# Laboratorio Nacional de Materiales y Modelos Estructurales (LanammeUCR)

Informe final: EIC-Lanamme-INF-317-2024

## AUDITORÍA DE LA GESTIÓN DE LA CALIDAD DE LOS MATERIALES Y DEL PROCESO CONSTRUCTIVO DEL PROYECTO: MEJORAMIENTO DEL DRENAJE PLUVIAL DE LAS RUTAS NACIONALES NO. 218 Y NO. 219 LOYOLA – COLEGIO SERÁFICO.

**Figura 3.** Dispositivos aprobados en el plan de manejo de tránsito.

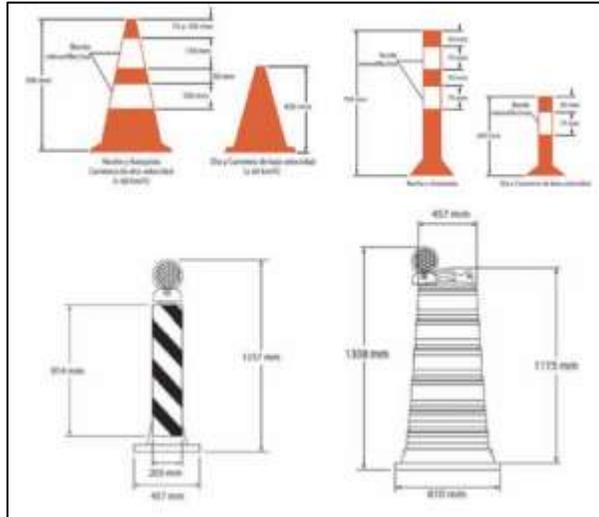
Mediante el oficio GCTI-04-23-0402 (0240) la Administración indicó que se decidió utilizar dispositivos diferentes a los que se encuentran en el plan de manejo de tránsito, lo anterior debido a que, dadas las características socioeconómicas de la zona, se propicia la sustracción y robo de los elementos de canalización, por lo que se colocaron elementos que no tengan valor en el mercado. La Administración solicitó mantener los dispositivos aprobados durante el día y dejar de noche los postes que se observaron en la gira del 17 de abril de 2023, para evitar que el proyecto se quede sin canalización. El día 12 de junio de 2023 el equipo auditor registró la modificación de los dispositivos de canalización (ver Figura 4).

**Figura 17.** Resultados de asentamiento realizados por LanammeUCR para concreto 225 kg/cm<sup>2</sup> y concreto 280 kg/cm<sup>2</sup>

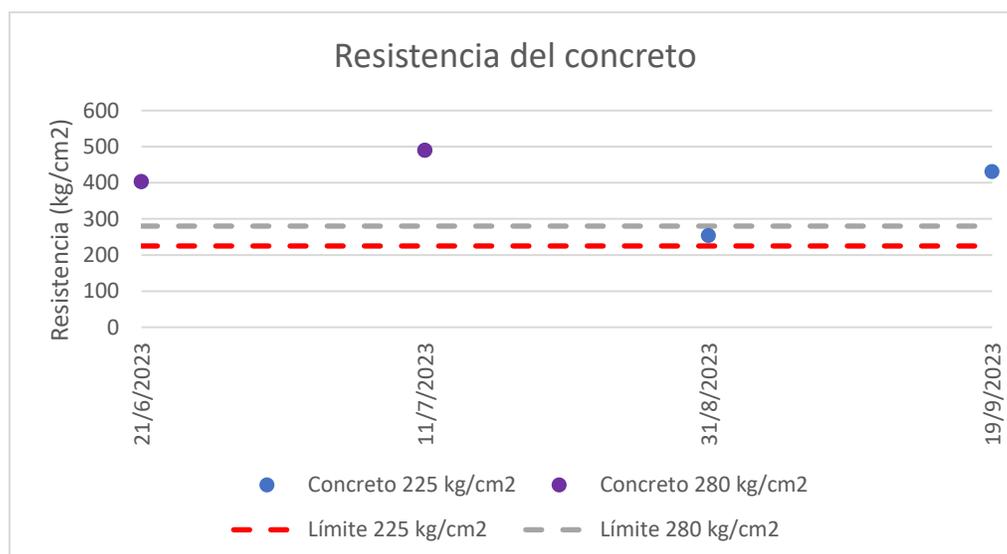
- Los resultados de resistencia a compresión de concreto cumplen con las especificaciones en los planos de obra.
- Se observó alta variabilidad en el asentamiento de las muestras de concreto tomadas en sitio.

**Figura 22.** Límites de resistencia a compresión y resultados de muestras de BE-25 ensayadas por LanammeUCR.

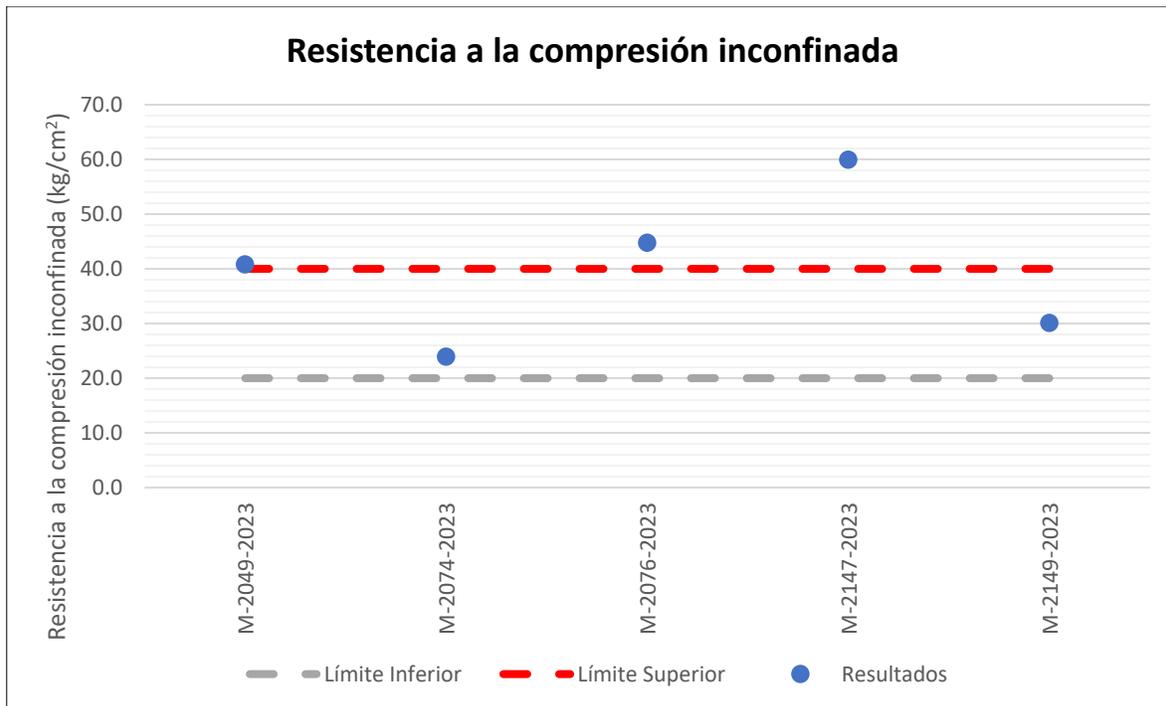
Los resultados obtenidos por los laboratorios de verificación son congruentes con los ensayos realizados por LanammeUCR. La Tabla 7 y la Figura 23 resumen los resultados de ensayos realizados por ITP y LGC Ingeniería de Pavimentos. Se registraron cinco muestras que cumplen con el rango establecido por la normativa y cuatro muestras que superan el límite máximo establecido. No se identificaron resistencias por debajo del mínimo esperado.

Por lo tanto, se evidenció que existen incumplimientos en los parámetros de calidad de las muestras de base estabilizada que formaron parte del proceso de auditoría. Las bases estabilizadas con resistencia mayores a 40 kg/cm<sup>2</sup> pueden presentar agrietamientos por contracción de moderados a altos, por lo que se recomendó prestar especial atención a este parámetro de calidad.

Figura 25. Resultados de espesor de BE-25 mediante ensayo de GPR.

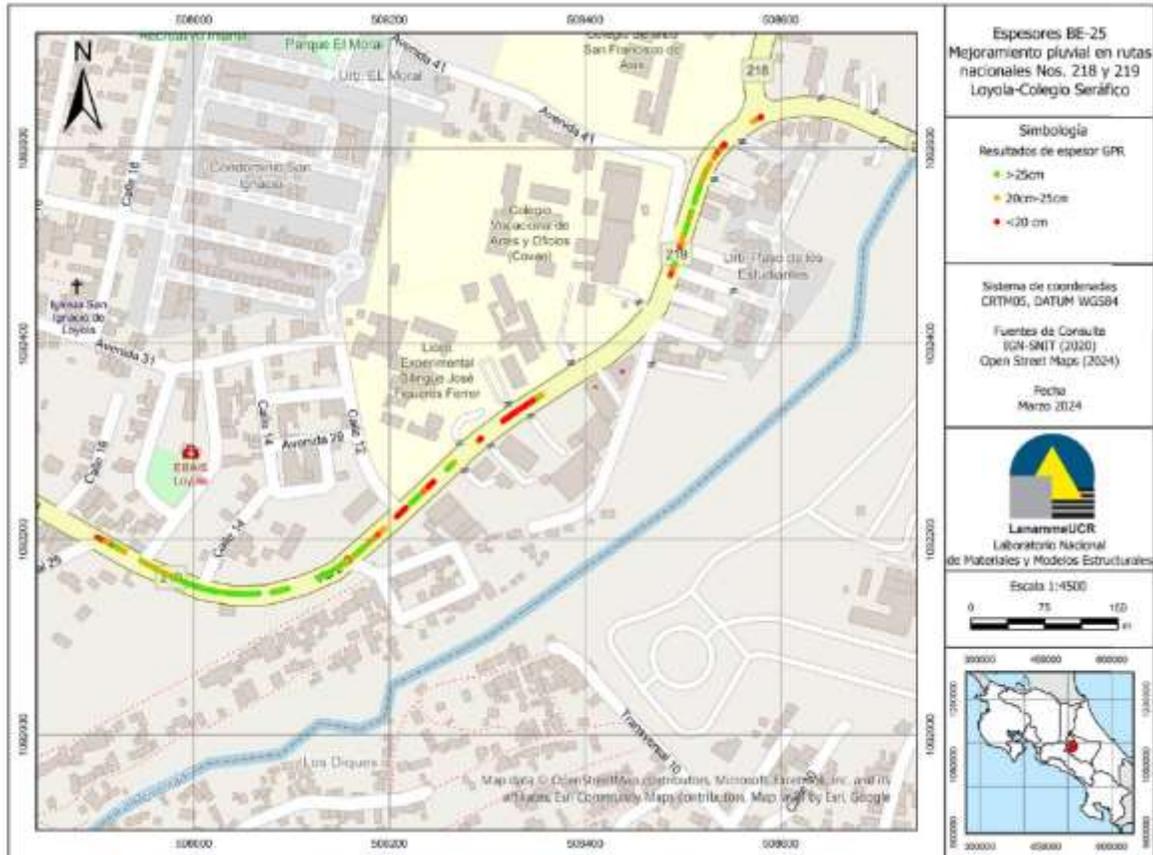
Por otra parte, se tiene como especificación del proyecto, tanto en los planos constructivos como en el diseño de la estructura del pavimento, un espesor de base estabilizada con cemento de 25 cm. Mediante una inspección visual, el 6 de diciembre de 2023, en una de las excavaciones del proyecto cerca de la soda Hermanos Segura, se observaron algunos puntos con espesores cercanos a los 19 cm (ver Figura 24). Con el objetivo de realizar una verificación de estas observaciones, el día 7 de diciembre de 2023 se realizó la extracción

Figura 36. Representación gráfica granulometría, contenido de asfalto y vacíos.

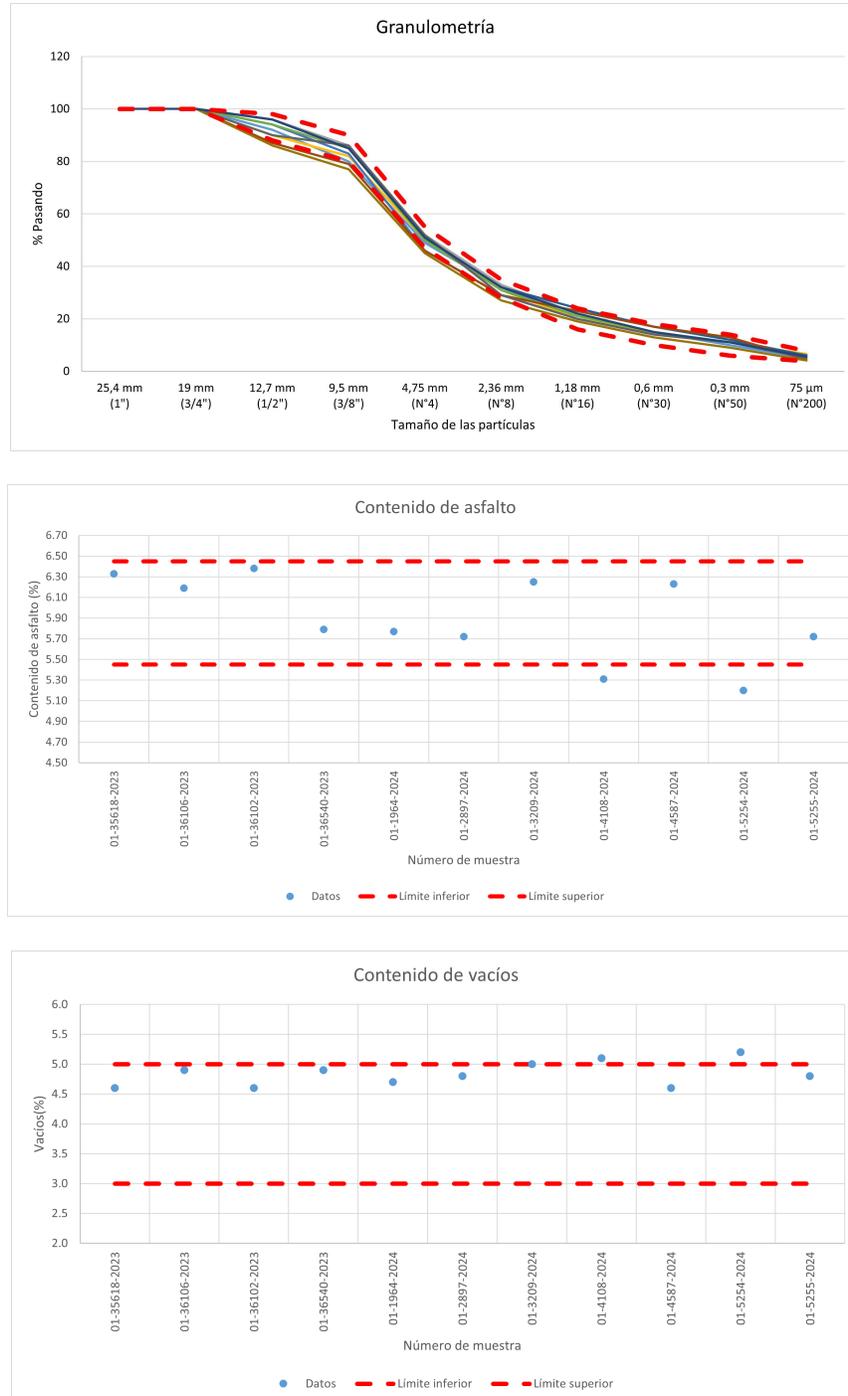
En función de los resultados obtenidos el equipo auditor analizó la correspondiente aplicación del pago en función de la calidad según la sección 107.05 del CR-2010. Esta sección es aplicable a los incumplimientos de calidad descritos anteriormente, con excepción del parámetro de temperatura que debe ser evaluado con la sección 107.04 del CR-2010 (aceptación o rechazo). No se encontró evidencia de la aplicación de la sección 107.04 ante los registros de temperaturas elevadas, se recomienda su aplicación a futuros proyectos. En lo que respecta a parámetros volumétricos, se detalla en la Tabla 12 el análisis de auditoría para las variables sujetas a factor de pago. Cabe destacar que se realizó la estimación para el mes de enero, ya que el mes de diciembre no cuenta con la cantidad mínima de muestras (5). Los resultados obtenidos coinciden con los reportados por el laboratorio de verificación en su informe 01-0306-2024. Posteriormente, la orden de modificación siete incorporó nuevas especificaciones para la estimación de factor de pago en mezcla asfáltica, siguiendo lo establecido por el oficio GCTR-44-2024-0341 (0126). Siguiendo esta metodología la Administración indica en la descriptiva de la estimación de pago número 11 un factor de 92,47 %.
